玄海原子力発電所 2 号炉審査資料	
資料番号	本文六 - 2 改 1
提出年月日	令和 5 年 2 月 13 日

玄海原子力発電所 2 号炉

使用済燃料の冷却に係る 性能維持施設の変更について

令和 5 年 2 月
九州電力株式会社

第1図 使用済燃料冷却に係る設備の性能維持施設の範囲

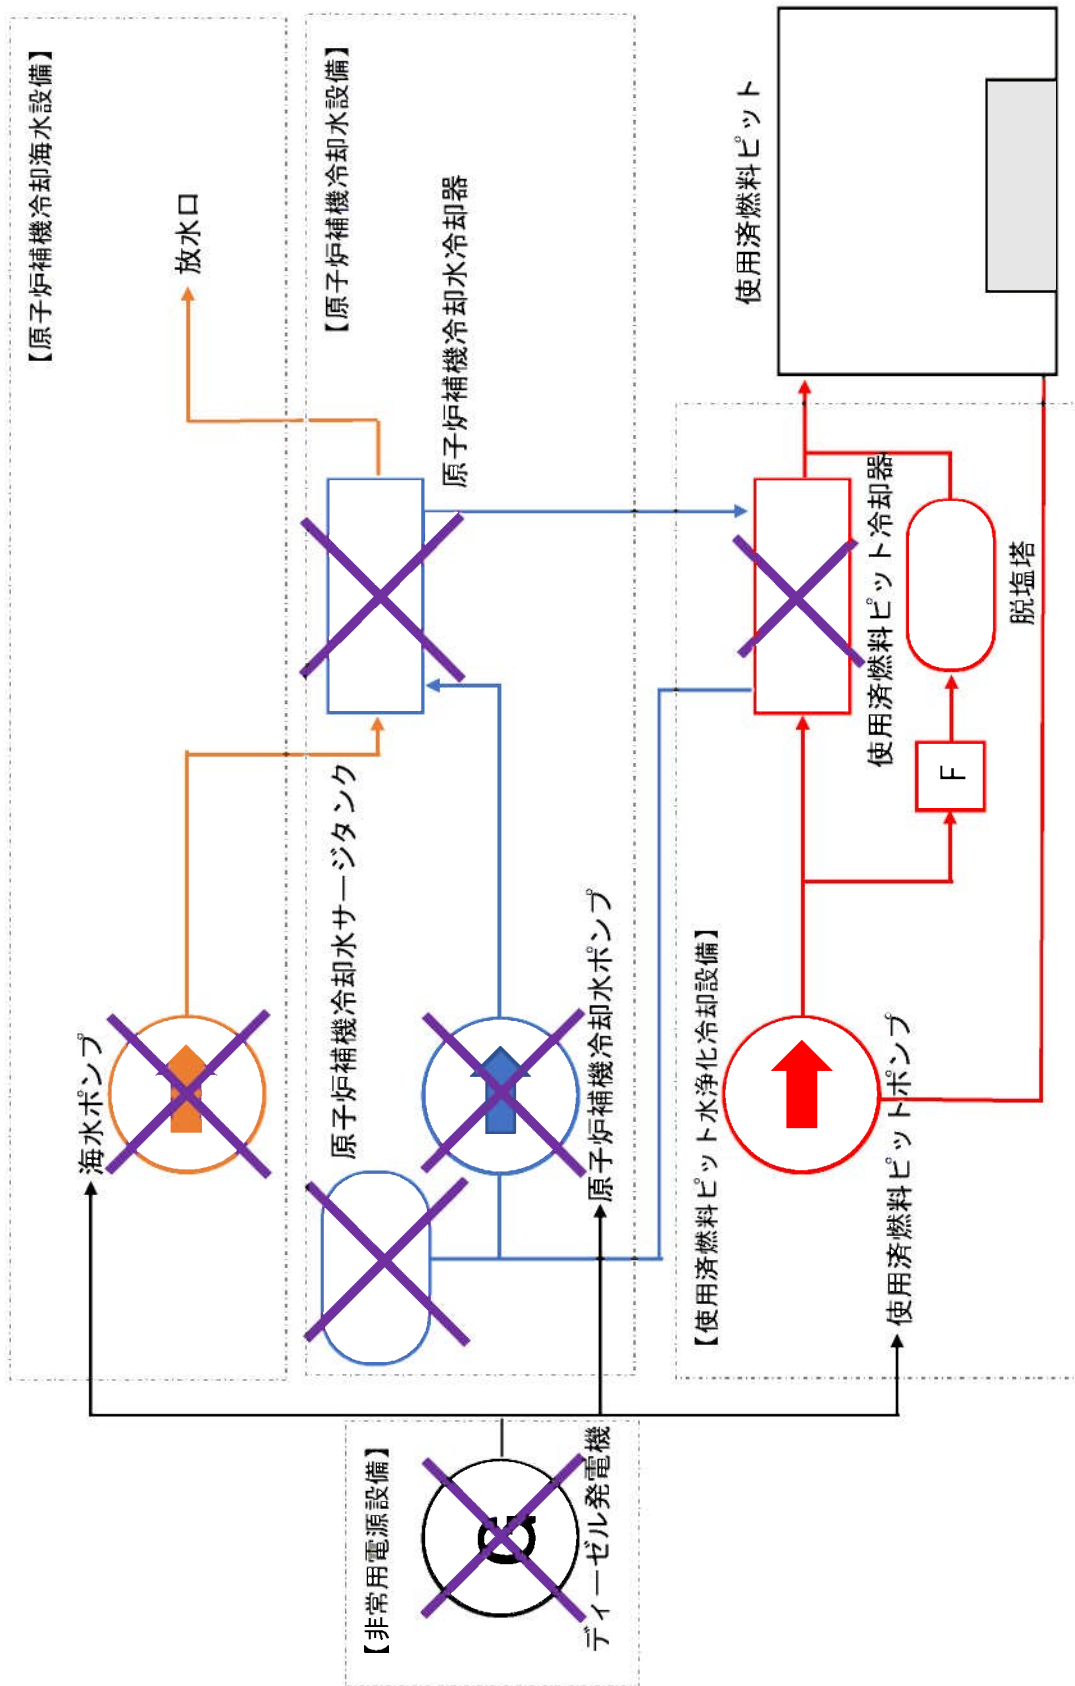
以上の整理に基づき、変更後の性能維持施設の範囲を、第1図に示す。

X : 性能維持施設から除外する設備
